Referat

Projekt navn **Hyldebjergvej Fysisk Helhedsplan**
Emne **Byggeudvalgsmøde om fysisk helhedsplan**
Mødedato **Den 21. nov. 2024 kl. 16.00-18.00**
Sted **Beboerhuset**
Møde nr. **39**
Referent **Rambøll/BO-VEST**
Deltagere

Dagsorden **1 Godkendelse af dagsorden, og referat fra sidste møde**
2 Projekt
3 Tidsplan
4 Evt.

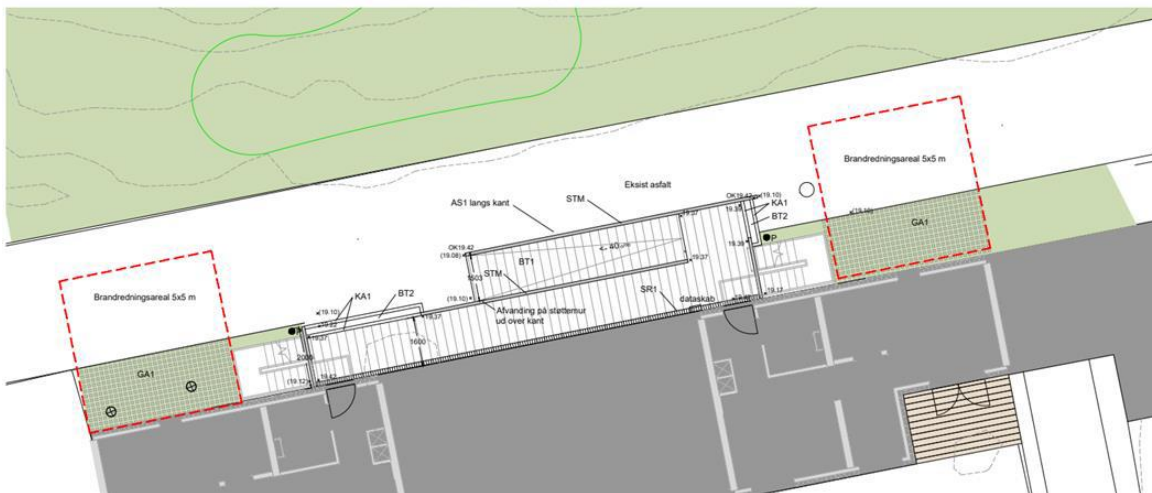
Adgangsforhold fra havesiden til tilgængelighedsboliger, løsningen med en trappesten, er ikke den løsning, vi tidligere er præsenteret for?
Der henvises til tegning af 12. april 2021: K02_LT1_S1_H1_EST_N08, og byggeudvalget undrer sig over at udestue i Krageslippen har været forsynet med rampe i første omgang – og ikke en trappe.
Løsning med store trin ligger i tegning fra udbudsprojekt dateret 12.04.2021. Det er ikke muligt at etablere rampe fra udestuen, da der ikke er plads nok til dette pga. det nye skur.

Herover tegning som Rambøll henviser til

Herover tegning som BU henviser til

Der henvises til 2 forskellige tegninger. Rambøll vil sørge for afklaring på BU-møde 40
